VYSVĚTLENÍ ZADAVATELE K ZADÁVACÍM PODMÍNKÁM DLE § 98 A 99 ZÁKONA Č.
134/2016 SB., O ZADÁVÁNÍ VEŘEJNÝCH ZAKÁZEK

„Městská knihovna Česká Třebová č.p. 452“

V Praze dne 7.3.2024

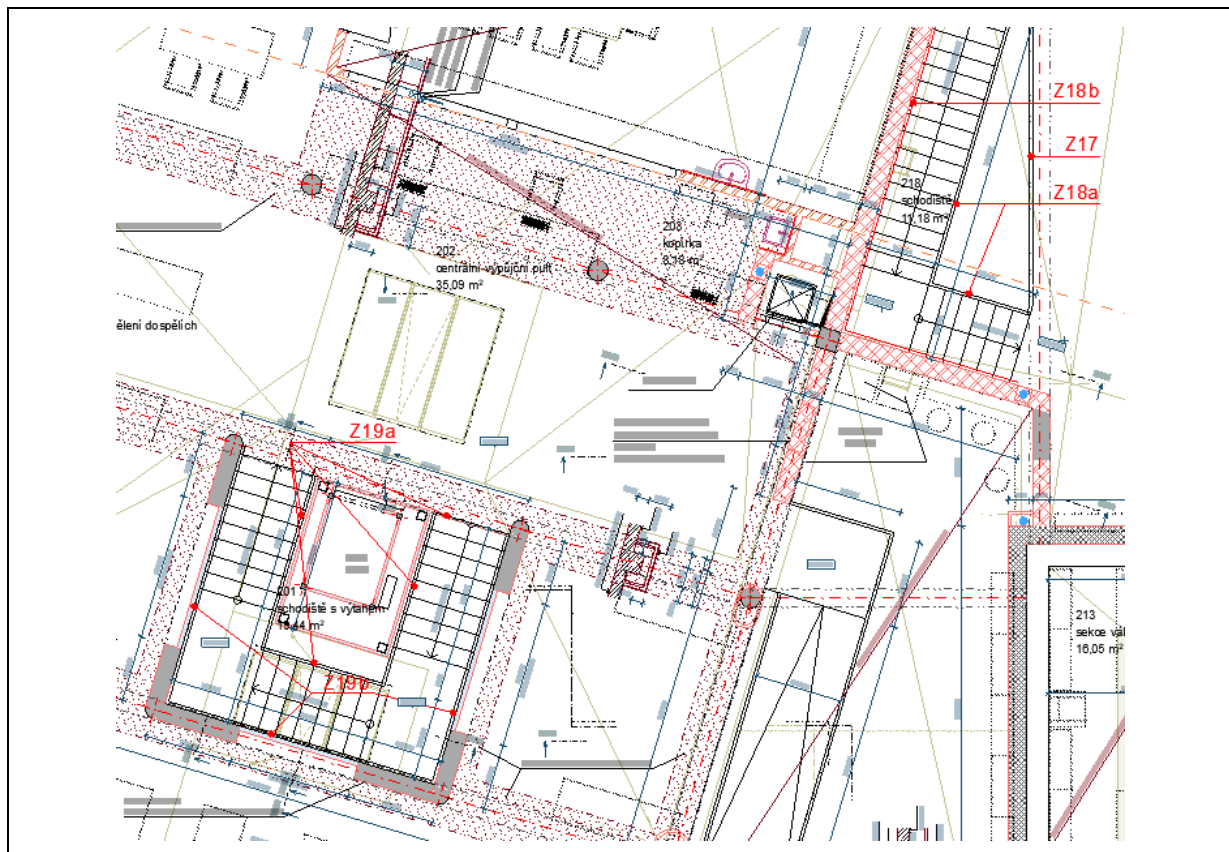
Prosíme zadavatele o upřesnění umístění zámečnických prvků, které nejsou označeny v projektové dokumentaci. U pozic celoskleněného zábradlí Z17, Z18a Z 18b, Z19a, Z19b není z popisu zámečnických prvků zřejmé, jestli je dřevěné madlo součástí skleněného prvku a zda je opravdu cca 100 mm pod horní hranou zábradlí, jak je uváděno na výkresu D.1.1.08 Řezy. Žádáme o vysvětlení.

Umístění prvků je popsáno ve výkaze zámečnických prvků. Přikládám schéma níže pro lepší orientaci:

Z17 – je zábradlí v m.č. 208 – směrem ke schodišti

Z18a – je zábradlí schodiště z m.č. 114 do m.č. 208 – dřevěné madlo je součástí zábradlí, madlo ve výšce 900mm nad schody

Z18b – je dřevěné madlo na stěně schodiště z m.č. 114 do m.č. 208

Z19a – je zábradlí schodiště z m.č. 108 do m.č. 202 – dřevěné madlo je součástí zábradlí, madlo ve výšce 900mm nad schody

Z19b – je dřevěné madlo na stěně schodiště z m.č. 108 do m.č. 202
